Vaststellen uitwerkingsplan 'Actualisering diverse gebieden, Uitwerkingsplan Hoek Oudenoord-Otterstraat-Stroomstraat'

Vaststellingsrapport

Uitwerkingsplan Hoek Oudenoord–Otterstraat–Stroomstraat

Structuurschets 1, uit 'Stadvernieuwingsplan Pijlsweerd'

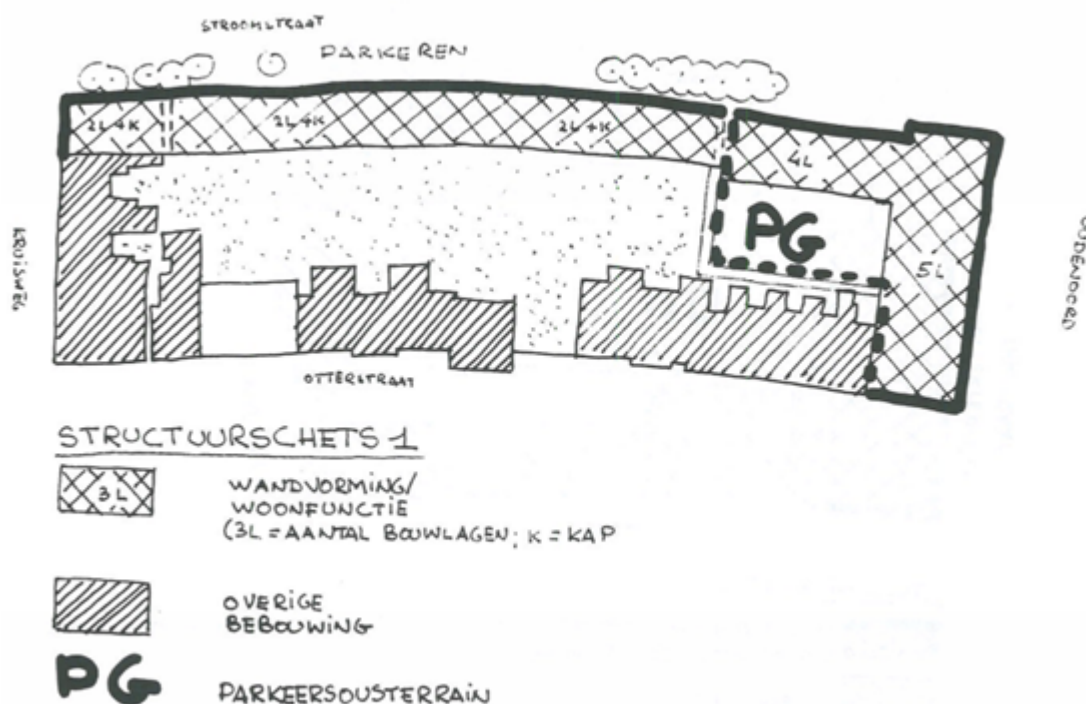
Indiener stelt dat in artikel 4 lid 4 van het Besluit omgevingsrecht (Bor) geen bepaling voor het verhogen van de goothoogte is opgenomen. Verder betreft het ook geen dakopbouw of gelijksoortige uitbreiding van een gebouw. Daarnaast geeft indiener aan dat het evident niet mogelijk is om appartementen in het schuine dak te realiseren (bij een goothoogte van 6 meter). Met de afwijking van de goothoogte worden volgens indiener extra woningen gerealiseerd en dit is in strijd met artikel 5 lid 1 van bijlage II van het Bor, omdat bij de toepassing van artikel 4 lid 4 van bijlage II het aantal woningen gelijk moet blijven. Door het afwijken van de maximale goothoogte van 6 meter, die in lijn met de uitwerkingsregels in het uitwerkingsplan moet komen, kunnen er meer woningen worden gerealiseerd dan dat er wel in lijn met de goothoogte gebouwd moet worden. Daarnaast grenst het gebouw aan de Otterstraat waar de bouwhoogte ten hoogste 9 meter mag zijn. Een gebouw met een schuin dak sluit beter aan bij de woningen in de Otterstraat en het monumentale pand aan de Oudenoord.

Artikel 4 lid 4 van bijlage II van het Besluit omgevingsrecht biedt de mogelijkheid om af te wijken voor een dakopbouw of gelijksoortige uitbreiding van een gebouw. Een dakopbouw is in het Besluit Omgevingsrecht niet gedefinieerd. Voor een rechte optrekking (opbouw), waardoor de maximale goothoogte van 6 meter wordt overschreden, kan op grond van artikel 4 lid 4 van bijlage II van het Besluit omgevingsrecht worden afgeweken (zie hiervoor ook de uitspraak van de Afdeling Bestuursrechtspraak van de Raad van State van 11 oktober 2017, met kenmerk ECLI:NL:RVS:2017:2756). Hierbij merken wij op dat de maximale goothoogte van 6 meter nooit in de uitwerkingsregels van de bestemming 'Wonen-uit te werken' van bestemmingsplan 'Actualisering diverse gebieden' (2013) had moeten staan. De uitwerkingsbevoegdheid is namelijk overgenomen uit het voorheen geldende plan 'Stadvernieuwingsplan Pijlsweerd' (vastgesteld door de gemeenteraad op 10 maart 1994). Hieruit blijkt dat er aan de Stroomstraat vier bouwlagen mogelijk zijn ('wandvorming') en aan de Oudenoord vijf bouwlagen mogelijk zijn ('wandvorming'). Hierbij wordt verwezen naar bijgevoegde structuurschets uit 'Stadvernieuwingsplan Pijlsweerd'. Er is dus sprake van een omissie in bestemmingsplan 'Actualisering diverse gebieden' (2013). Voor langere tijd is al duidelijk dat op deze locatie woningbouw gerealiseerd kan worden in deze omvang.

Wij vinden het stedenbouwkundig gezien nog steeds belangrijk dat er een appartementengebouw komt met vijf bouwlagen aan de Oudenoord en vier bouwlagen aan de Stroomstraat. De Oudenoord is onderdeel van een grote structuur in de wijk: de As van Berlage. Deze structuur wordt versterkt door begeleidende wandbebouwing. Het appartementengebouw sluit met vijf bouwlagen aan de Oudenoordzijde aan op de andere gebouwen die de straat begeleiden, de continuïteit in maat en schaal van de straat blijft daarmee behouden. Hierdoor wordt aan de Oudenoord een aaneengesloten wand gerealiseerd. Doordat het appartementengebouw aan de Stroomstraatzijde afloopt naar vier bouwlagen, ontstaat ook daar een goede aansluiting met de bestaande eengezinswoningen van twee bouwlagen met een kap (waarvan de eerste woning, Stroomstraat 10, aan de voorzijde recht is opgetrokken). De woningen aan de Otterstraat zijn drie bouwlagen hoog en aan de achterzijde rechtopgetrokken (alleen aan de voorzijde bevindt zich een kleine kap). Deze woningen hebben een abrupt einde: er is geen goede hoekoplossing. Met deze nieuwe ontwikkeling wordt er een goede hoekoplossing voorgesteld.
